# Schaltsschrankeinspeisung im TN-C-S-System

DIN VDE 0100 Teil 444, DIN VDE 0100 Teil 540, DIN VDE 0100 Teil 510

**Bild 1: Im Schaltsschrankbaubetrieb angewendete Variante 1 – ohne Sammelschienen**

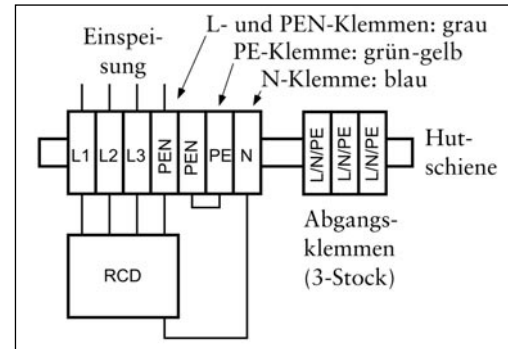
1) Wie Sie aus (Bild 1) ersehen können, verdrahten wir unsere Verteiler so. Wenn die Brücke zwischen PEN und PE herausrutscht, gibt es keinen PE mehr – die RCD ist außer Funktion. »So haben wir schon immer verdrahtet« heißt es. Ist das überhaupt so richtig?

Es besteht die Gefahr einer Verwechslung zwischen dem einspeisenden Neutralleiter und den Neutralleitern, die den jeweiligen Fehlerstromschutzrichtungen zugeordnet sind.

**Bild 2: Im Schaltsschrankbaubetrieb angewendete Variante 2 – mit Sammelschienen**

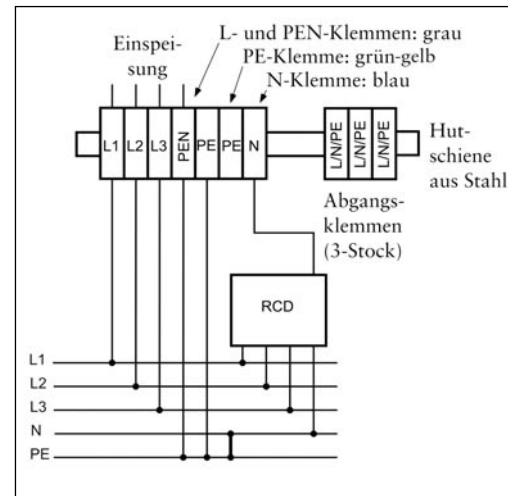
2) So verdrahten wir, wenn wir ein Sammelschienensystem einbauen (Bild 2). Geht das so in Ordnung?

Die Aufteilung des PEN in Neutralleiter N und Schutzleiter PE sollte direkt an der Einspeisung erfolgen.

**Bild 3: Veränderte Ausführung, Vorschlag 1**

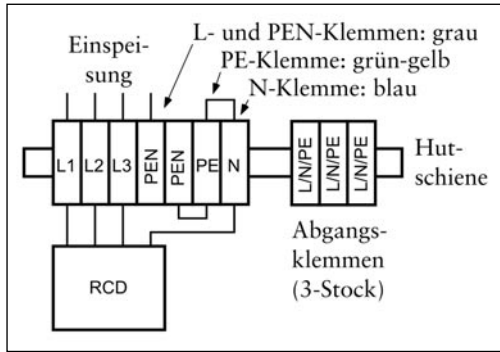
3) Ein anderer Kollege schlägt die Variante nach Bild 3 vor. Wäre das zulässig?

Diese Variante ist formal falsch, da der Neutralleiter nicht vom Schutzleiter (PE) abgenommen werden darf.

**Bild 4: Veränderte Ausführung, Vorschlag 2**

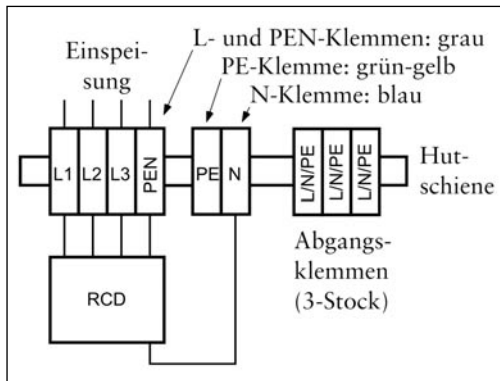
4) Noch einen Vorschlag zeigt Bild 4. Wäre es so zulässig?

Es besteht nicht die Möglichkeit eine fünfadrige Einspeisung anzuschließen.
